KRAJSKÉ ŘEDITELSTVÍ POLICIE HL. MĚSTA PRAHY

Č. j. KRPA-235257-2/ČJ-2025-0000DŽ

„Bytový dům City Park, ul. Náchodská, k.ú. Horní Počernice Praha 9.“ – stanovisko**1. K připojení 3x staveništních vjezdů****2. K přechodné úpravě provozu po dobu stavby v termínu od 20.8.2025 do 19.8.2026**

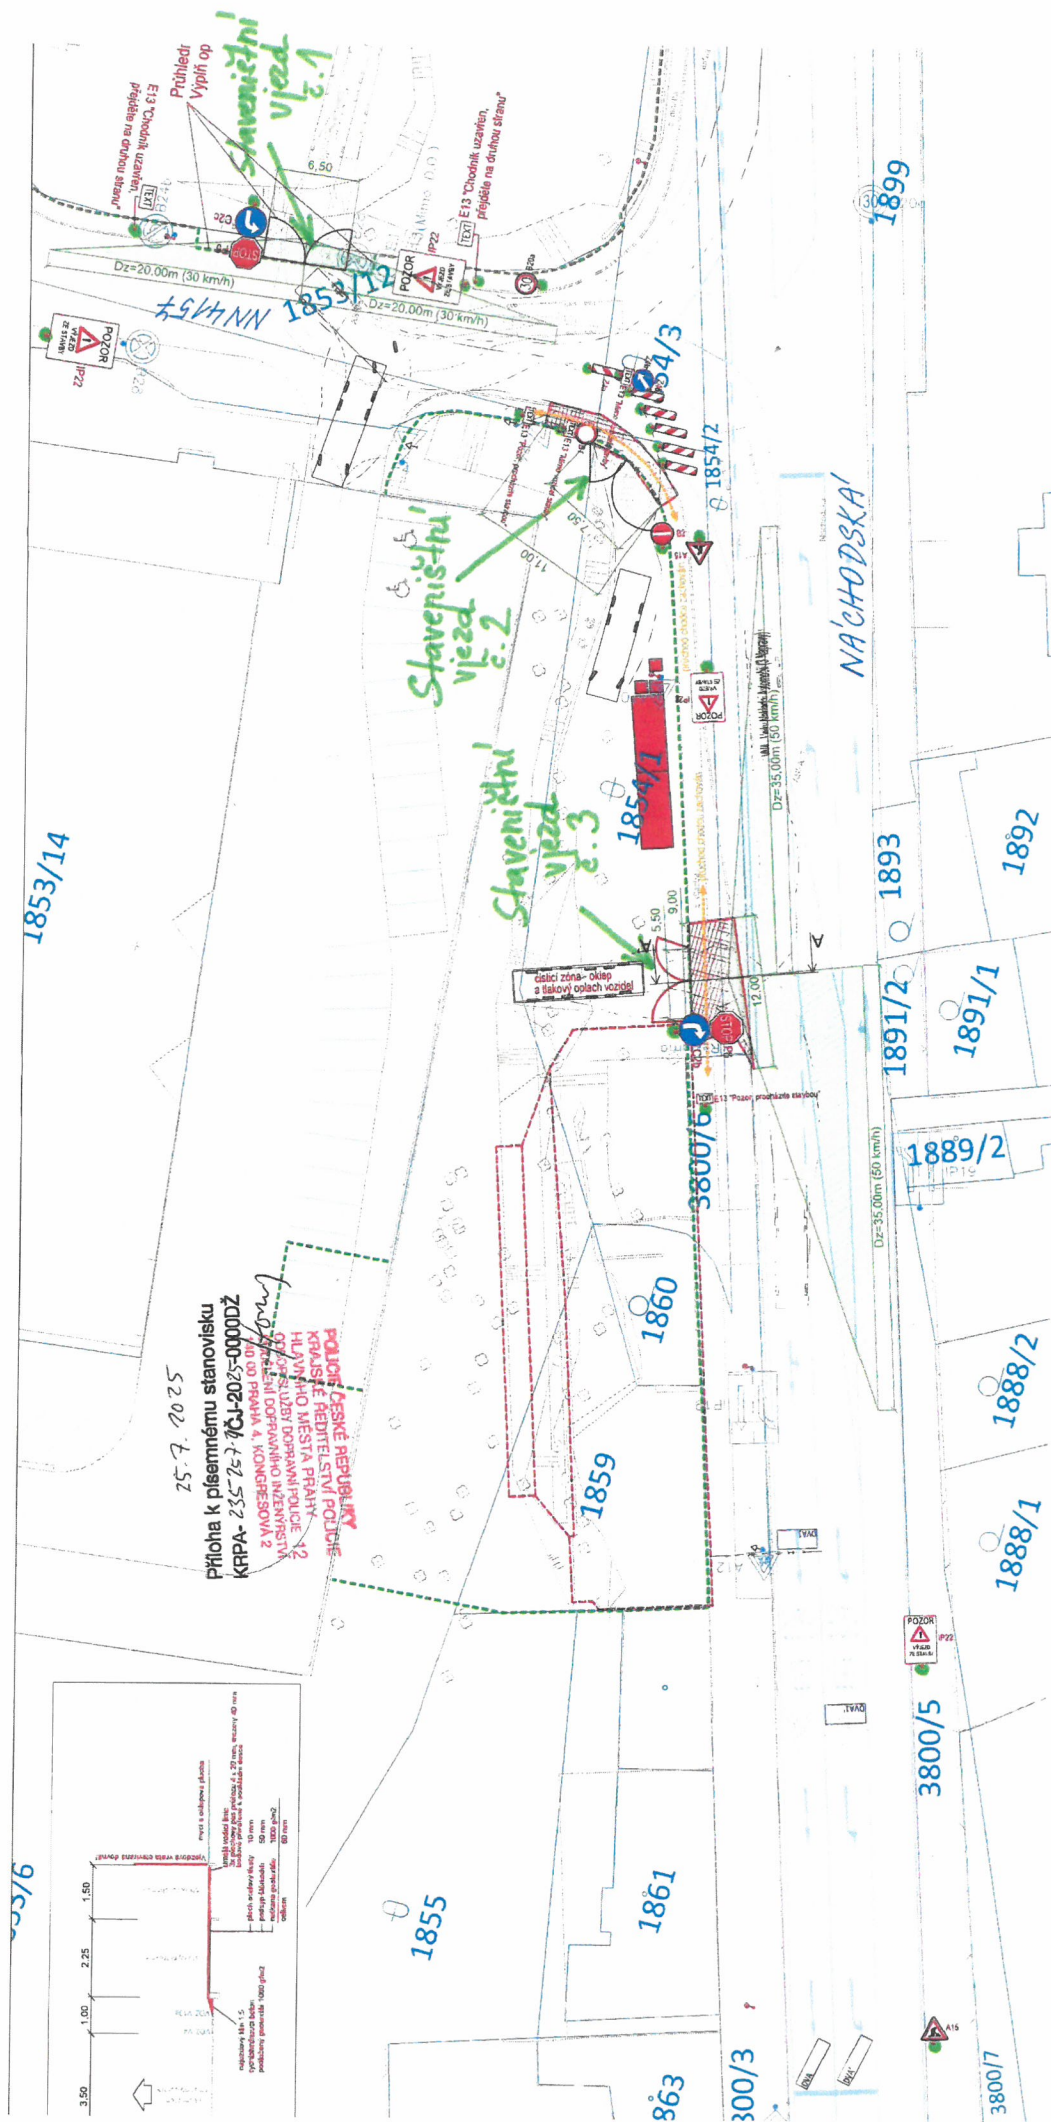
- Připojení bude situováno a provedeno dle přiložené situace, která je nedílnou součástí tohoto stanoviska.

- V rozhledových polích připojení nesmí být ani v budoucnu umístěny žádné překážky vyšší než 0,75m nad úrovní jízdního pruhu, pásu i sjezdu. Přípustné jsou ojedinělé překážky o šířce do 0,15m a ve vzájemné vzdálenosti větší než 10m (VO, dopravní značení, strom, apod.)
